PARECER ÚNICO Nº 0287947/2019 (SIAM)

INDEXADO AO PROCESSO: Licenciamento Ambiental	PA COPAM: 08233/2011/014/2017	SITUAÇÃO: Sugestão pelo Deferimento
FASE DO LICENCIAMENTO: Renovação de Licença de Operação - RENLO	VALIDADE DA LICENÇA: 10 anos

EMPREENDEDOR:	Soma Ambiental Tratamento e Disposição de Resíduos S/A.	CNPJ:	13.399.764/0001-43
EMPREENDIMENTO:	Soma Ambiental Tratamento e Disposição de Resíduos S/A.	CNPJ:	13.399.764/0001-43
MUNICÍPIO:	Uberaba/MG	ZONA:	Rural
COORDENADA GEOGRÁFICA (DATUM): WGS 84	LAT/Y 19°53'02"S	LONG/X	47°55'16"O
LOCALIZADO EM UNIDADE DE CONSERVAÇÃO:			
☐ INTEGRAL ☐ ZONA DE AMORTECIMENTO ☐ USO SUSTENTÁVEL ☒ NÃO

Figura 05 - Mapa contendo área de recomposição (em verde claro)

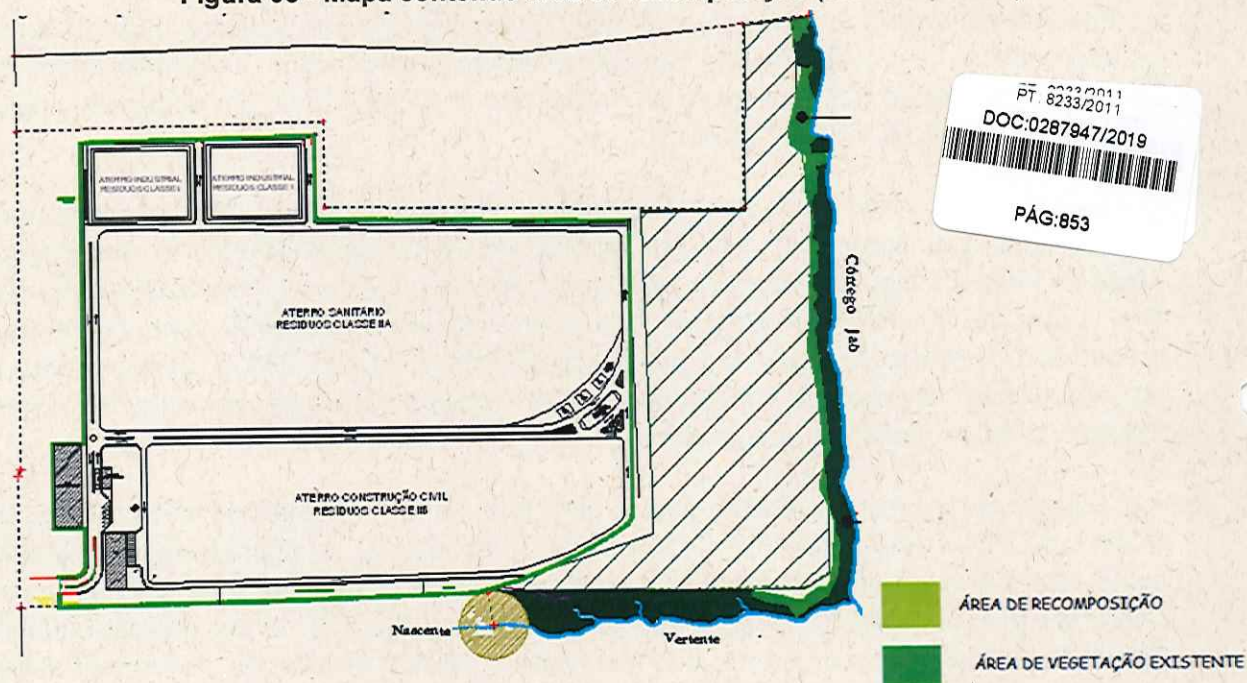
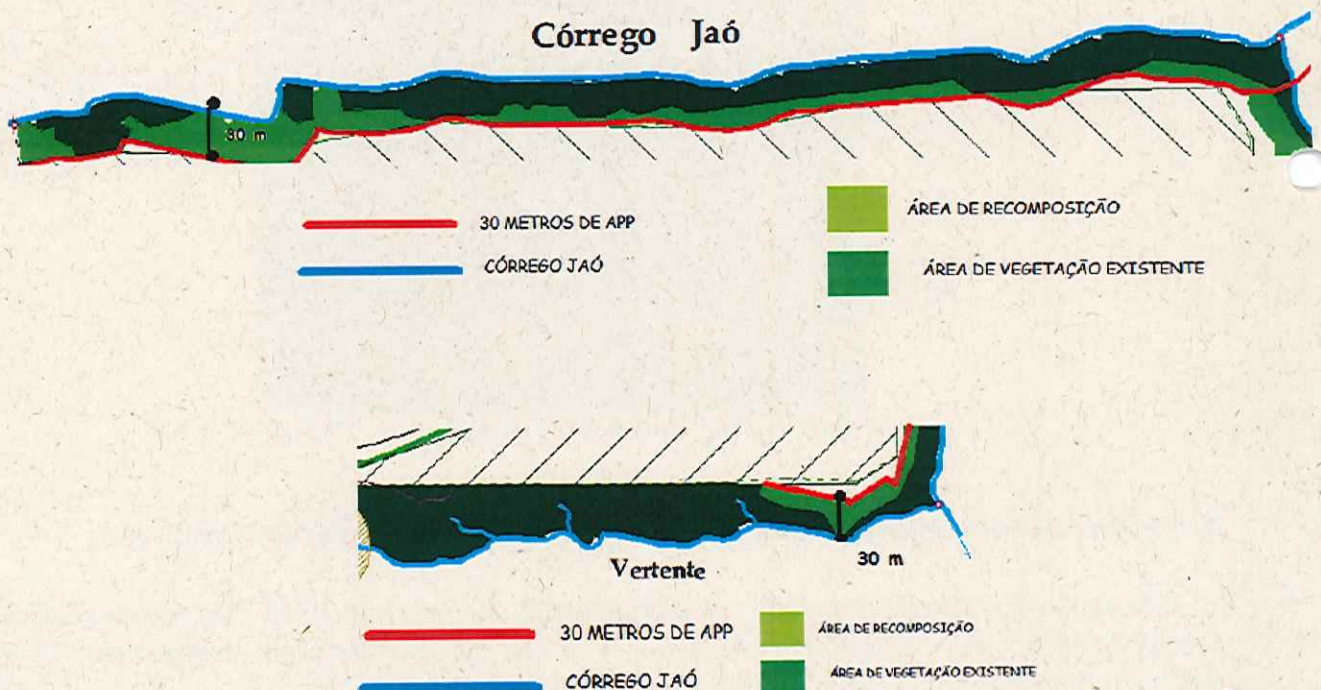
Conforme o documento, as APPs existentes no local totalizam 34.080 m², sendo que 11.368 m² demandam recomposição (vide Figuras 05 e 06).

O cumprimento do PTRF apresentado será condicionado em ambas as licenças ambientais da empresa.

Figura 08 - Divisão das áreas para recomposição

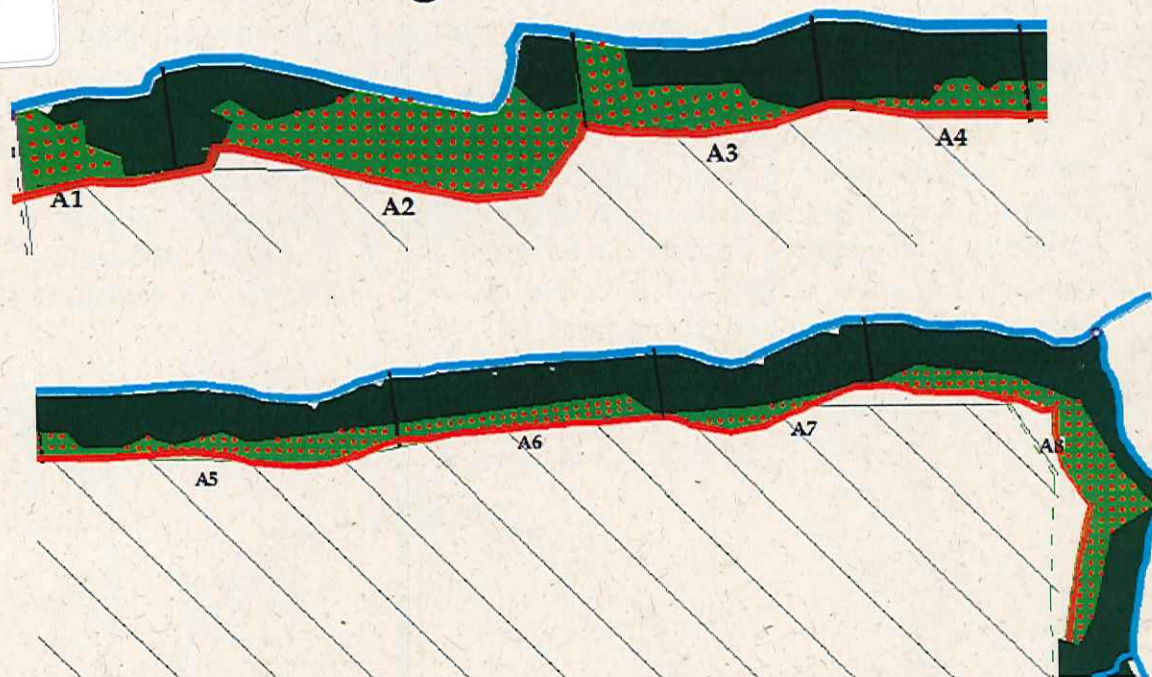
A área foi dividida em 8 partes para recomposição, vide Figura 08.

Será efetuado o plantio de espécies heterogeneamente com 4 espécies pioneiras e 1 espécie secundária, com espaçamento de 3 a 5 metros entre os grupos adensados, totalizando, aproximadamente **2.290 mudas**, de acordo com o Quadro 01.

Figura 09 - Caminhamento dos efluentes na ETE

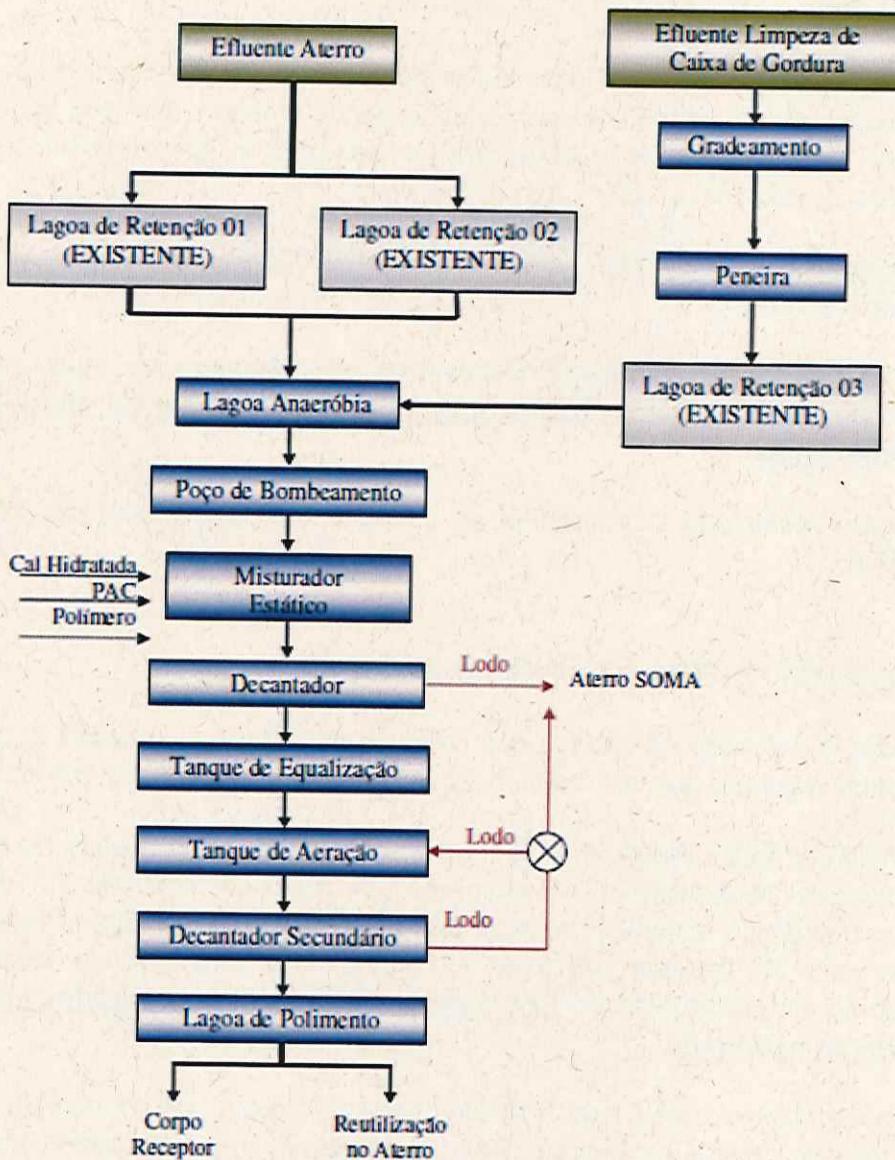
Quanto à destinação final do efluente tratado, a primeira proposta é sua utilização como água de reuso na própria área do empreendimento. A segunda opção é a infiltração e, caso as duas primeiras propostas não sejam suficientes, o empreendedor pretende lançar o efluente tratado no Córrego Jaó. Ainda foi oferecida uma quarta opção, que seria o lançamento excedente de períodos chuvosos nas ETEs da CODAU de Uberaba.

Assim sendo, o empreendedor solicitou que o estudo de autodepuração do Córrego Jaó seja condicionado nesta licença, e que o lançamento do efluente tratado neste corpo hídrico fique condicionado à comprovação de sua capacidade de recebimento.
